改善箇所説明図

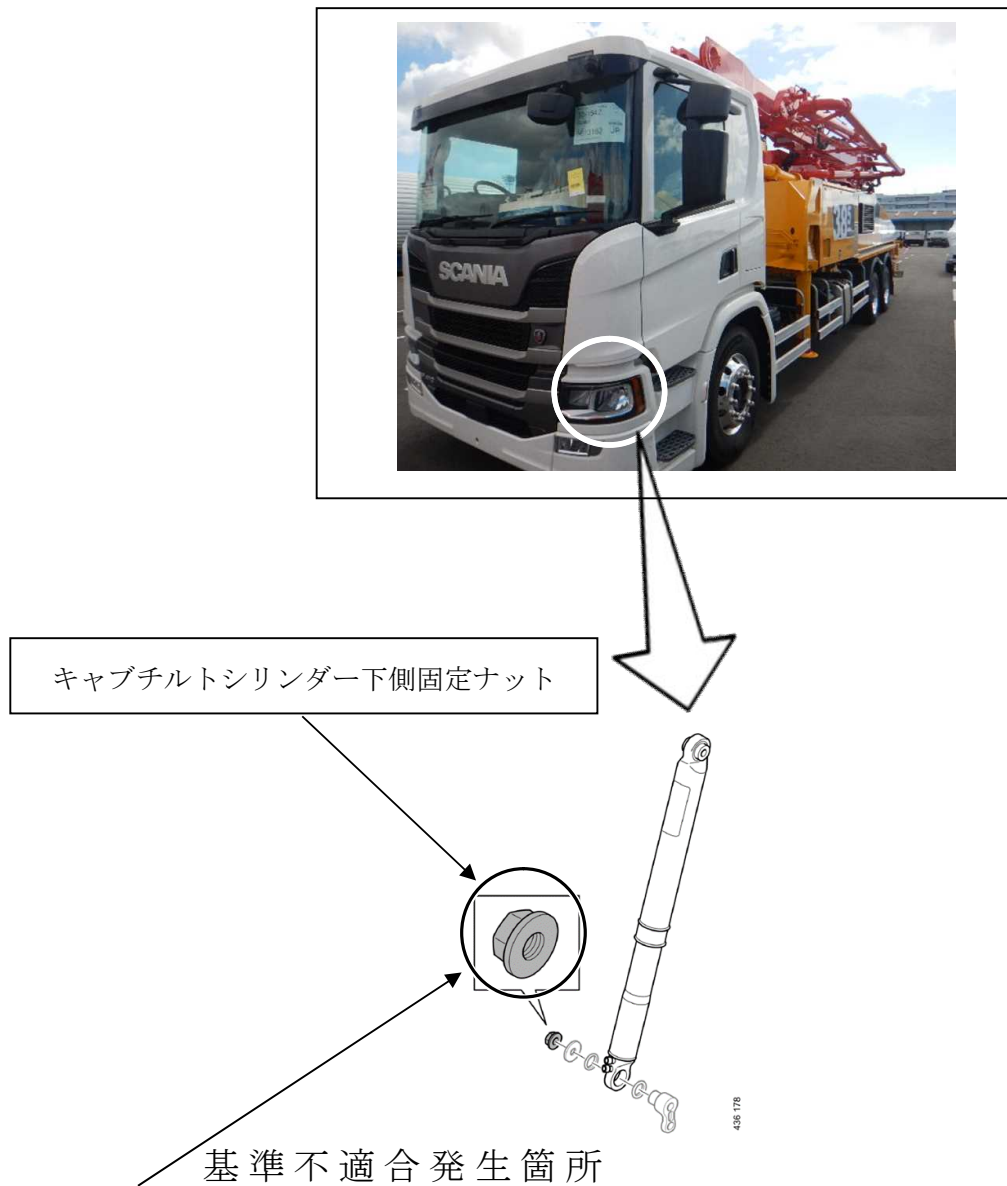
キャブチルトシリンダー下側を固定しているナットの締付けが不適切であったため規定トルクで締付けられていないものがある。そのため、最悪の場合、キャブを前方に傾けた際、当該接続部が外れキャブが規定の位置に止まらず前方に倒れ落ち人に接触し人身事故につながる恐れがある。

全車両、キャブチルトシリンダー下側固定ボルトの締付けを確認し、締付けが不十分なものは規定トルクで締付ける。
